女川原子力発電所2号炉 基準地震動の策定について

令和元年11月19日
東北電力株式会社

審査会合におけるコメント

敷地周辺の活断層分布図

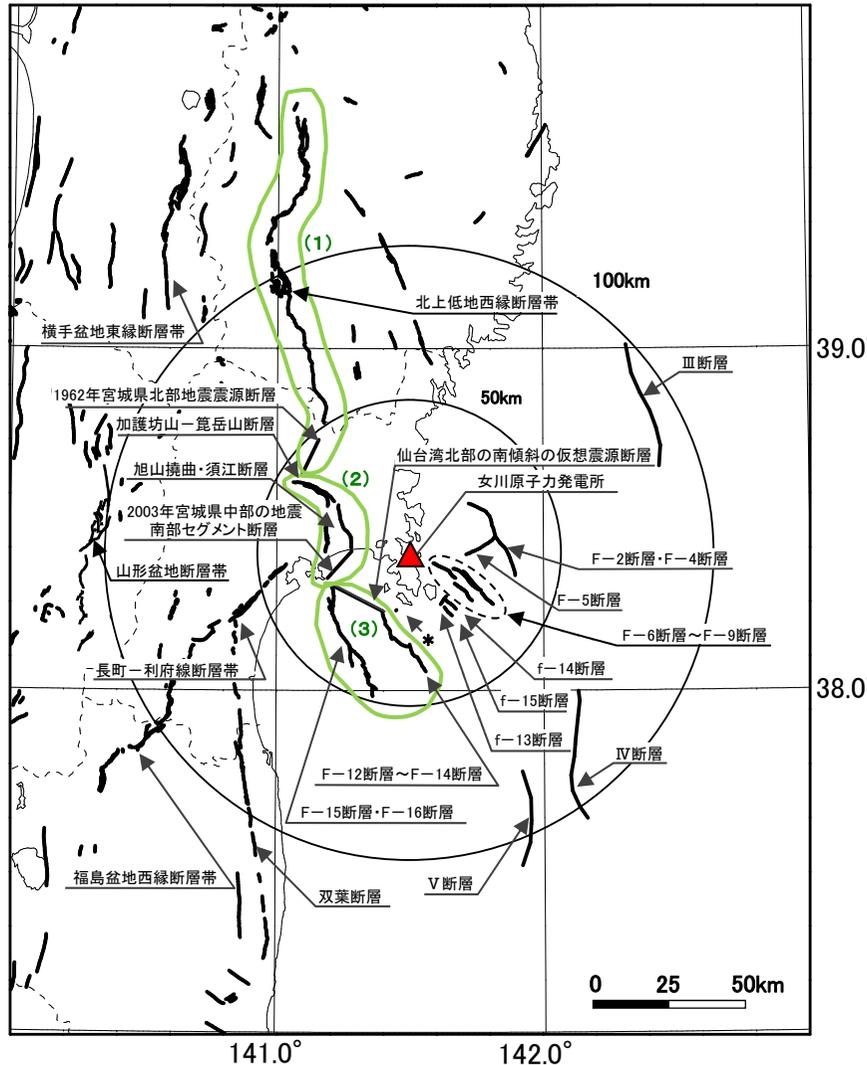
No.	第750回審査会合におけるコメント(令和元年7月26日)
S188	説明上の重要性及び申請書への記載を踏まえて、資料の構成を整理すること。 • 検討用地震の断層パラメータの設定根拠は、本資料に記載すること。
S193	敷地周辺の地質・地質構造の半径30km以遠の活断層評価の概要に示されている活断層分布図等、双葉断層や福島盆地西縁断層帯のように重要な断層の表示が途中で途切れているものについては、図を修正すること。
S194	海洋プレート内地震のうち4.7型地震の震源モデルの設定において、地殻変動等の知見について本資料に記載すること。
S195	北上低地西縁断層帯、双葉断層及び北上低地帯～宮城県北部の断層群による地震の武村式による地震規模の算定パラメータを示すこと。
S196	内陸地殻内地震の検討用地震の対象の整理において、代表となる地震の選択過程と考え方について説明を充実すること。
S197	「基準地震動の策定について」で、申請時S _s からの変更について整理し説明すること。

コメントS193

・地質調査結果に基づき、敷地周辺の震源として考慮する活断層を示す。

※1: 敷地から半径30km以遠の断層については文献調査結果に基づき評価した。
 ※2: 連動可能性を考慮する上で仮想的に設定する断層。
 ※3: さらに保守的な観点から、地震動評価では(1)～(3)が連動した場合も考慮する。
 ※4: 楢原ほか(2016)による一関-石越撓曲を含む。
 黄色網掛けした断層等は、申請時(H25.12.27)から評価が変更になったものを示す。
